**Европейская экономическая комиссия****Комитет по внутреннему транспорту****Всемирный форум для согласования правил
в области транспортных средств****Рабочая группа по автоматизированным/автономным
и подключенным транспортным средствам*****Пятая сессия**

Правила № 79 ООН:**Автоматизированная функция рулевого управления****Предложение по дополнению к поправкам серии 03
к Правилам № 79 ООН (оборудование рулевого
управления)****Представлено экспертом от Европейской ассоциации
по электромобильности****

Рис. 1

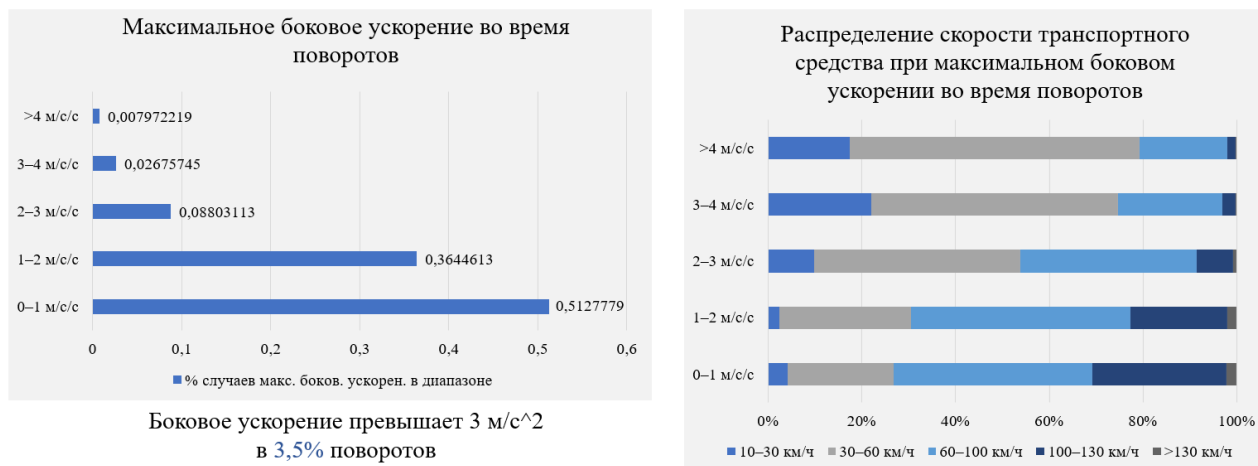
2. Анализ, основанный на ручном вождении 16 500 распределенных по всему миру автомобилей в течение 28 дней на протяжении четырех месяцев, показывает, что значения бокового ускорения превышают 3 м/с^2 в 3,5% поворотов. Значительное большинство случаев бокового ускорения выше 3 м/с^2 происходит на скоростях до 100 км/ч , как показано на графике распределения ниже (рис. 1 ниже). Для Европы аналогичный анализ 1 250 автомобилей Model 3s показывает, что значения бокового ускорения, равные 3 м/с^2 , превышены в 4,8% поворотов, причем в большинстве случаев превышение ускорения в 3 м/с^2 происходит на скорости до 100 км/ч (рис. 2 ниже).

Рис. 3

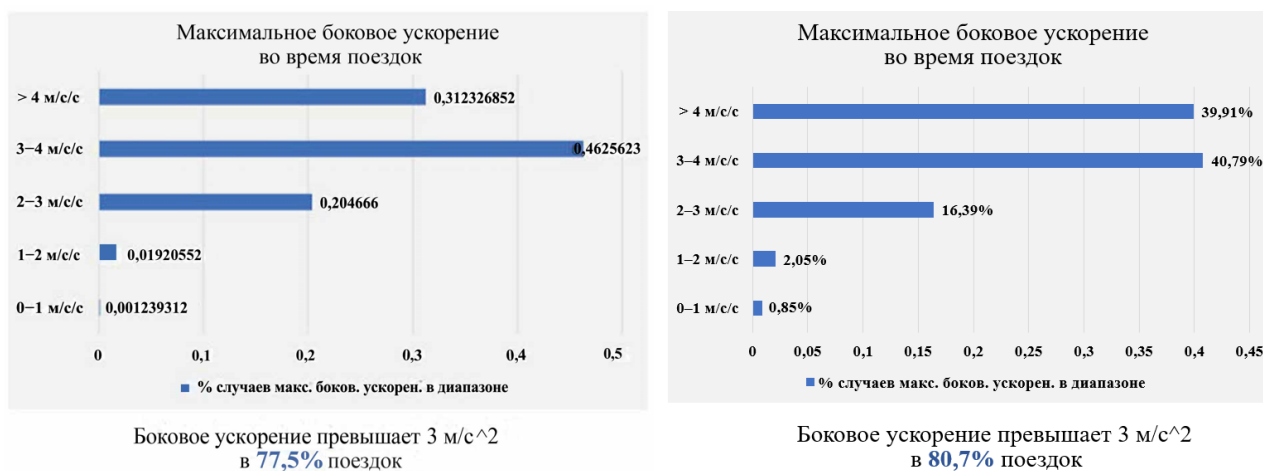
3. Незначительное количество поворотов, однако, вводит в заблуждение относительно регулярности въезда клиентов на изогнутые участки, демонстрирующие более высокие показатели бокового ускорения. Если оценить, как часто водитель сталкивается с боковым ускорением свыше 3 м/с^2 за каждую поездку, то совокупный анализ 16 500 автомобилей показывает, что этот предел нарушается по крайней мере один раз в 76,1% всех совершаемых поездок. Поездка определяется как выезд транспортного средства с парковки до повторной парковки. Аналогичный анализ 1 250 автомобилей Model 3s в Европе показывает, что предельное боковое ускорение в 3 м/с^2 нарушается по крайней мере один раз в 80,7% всех поездок (рис. 3 ниже). Это означает, что водитель может постоянно сталкиваться с изогнутыми участками, на которых поведение, направленное на удержание на полосе движения, будет ограничиваться на ежедневной основе.
